Zadeva: Sklep o sprejemu stališč do pripomb javnosti k dopolnjenemu osnutku Občinskega podrobnega prostorskega načrta za prostorsko ureditev skupnega pomena za sanacijo s plazom poškodovane državne ceste R3-609/2117 Ajdovščina - Predmeja na območju plazu Stogovce in Okoljskega poročila za OPPN za sanacijo s plazom poškodovane državne ceste R3-609/2117 Ajdovščina - Predmeja na območju plazu Stogovce

STALIŠČA DO PRIPOMB JAVNOSTI
K DOPOLNJENEMU OSNUTKU OBČINSKEGA PODROBNEGA PROSTORSKEGA NAČRTA ZA
PROSTORSKO UREDITEV SKUPNEGA POMENA ZA SANACIJO S PLAZOM POŠKODOVANE
DRŽAVNE CESTE R3-609/2117 AJDOVŠČINA - PREDMEJA NA OBMOČJU PLAZU STOGOVCE
IN
OKOLJSKEGA POROČILA ZA OPPN ZA SANACIJO S PLAZOM POŠKODOVANE DRŽAVNE CESTE R3-
609/2117 AJDOVŠČINA - PREDMEJA NA OBMOČJU PLAZU STOGOVCE
(od 20. 4. 2022 do 20. 5. 2022)

junij, 2022

Priloga 1: Predlagana sprememba poteka odvodnega kanala na parceli št. 1924/48 k.o. 2381-Lokavec

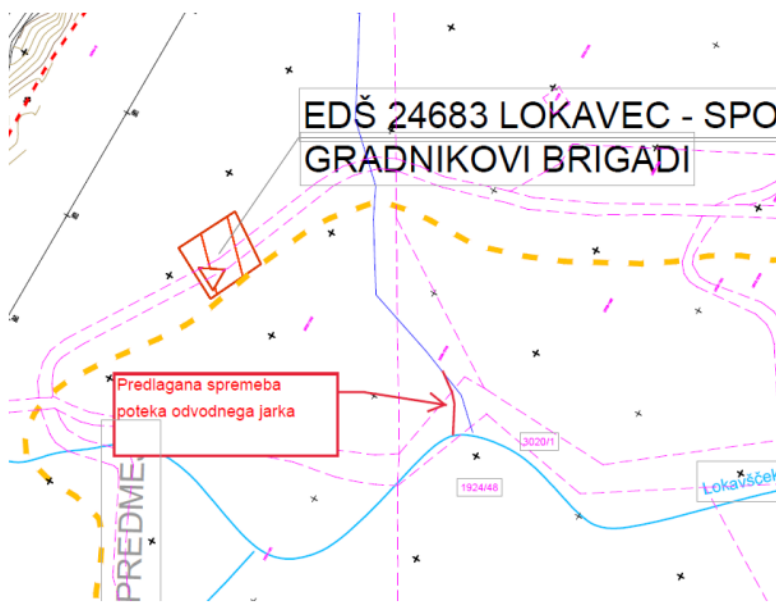
Zaporedna številka pripombe	1/220
Datum prejema	19. 5. 2022
Parcela številka	1924/48, 1852/171, 1852/394, 1582/798, vse k. o. 2381 Lokavec
Pripomba	<p>Splošna pripomba: Kataster, ki je podlaga načrtom, ne izkazuje dejanskega stanja. Potrebno novelirati. Linije poteka odvodnih jarkov niso usklajene (enake) med posameznimi prikazi. V izogib posegu na parcelo št. 1924/48 k. o. 2381 Lokavec predlagamo premik odvodnega jarka proti zahodu in s tem se odvodni jarek zaključi na parceli št. 3020/1 k. o. 2381 Lokavec (Priloga 1).</p> <p>Priloga 2: Predlagana sprememba poteka odvodnega kanala v izogib posegom na parcelo št. 1852/171 1852/394 k.o. 2381-Lokavec</p>  <p>Poseg na parcelo št. 1852/171 in 1852/394 k. o. 2381 Lokavec je za nas nesprejemljiv. Linija odvodnega jarka naj se izvede v ravni liniji (Priloga 2).</p>

DA, pripomba se upošteva v največji možni meri

Podani predlogi ureditve odvodnih jarkov so smiselni in bodo v okviru dopolnitve rešite upoštevani v kar največji možni meri.

Priloga 3: Predlagana sprememba poteka odvodnega kanala na parceli št. 1852/798 k.o. 2381-Lokavec

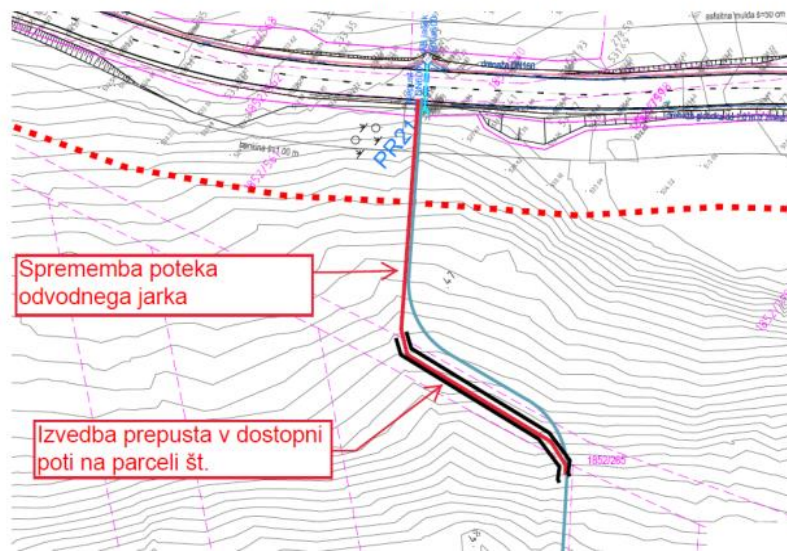
Potek odvodnega jarka na parceli št. 1582/798 k. o. 2381 Lokavec ni sprejemljiv. Os odvodnega jarka naj se premakne na parcelno mejo med parcelo št. 1852/561 in 1852/798 k. o. 2381 Lokavec. Prečni premik osi odvodnega jarka naj se izvede na parceli št. 1852/265 k. o. 2381 Lokavec z izvedbo prepusta (Priloga 3).
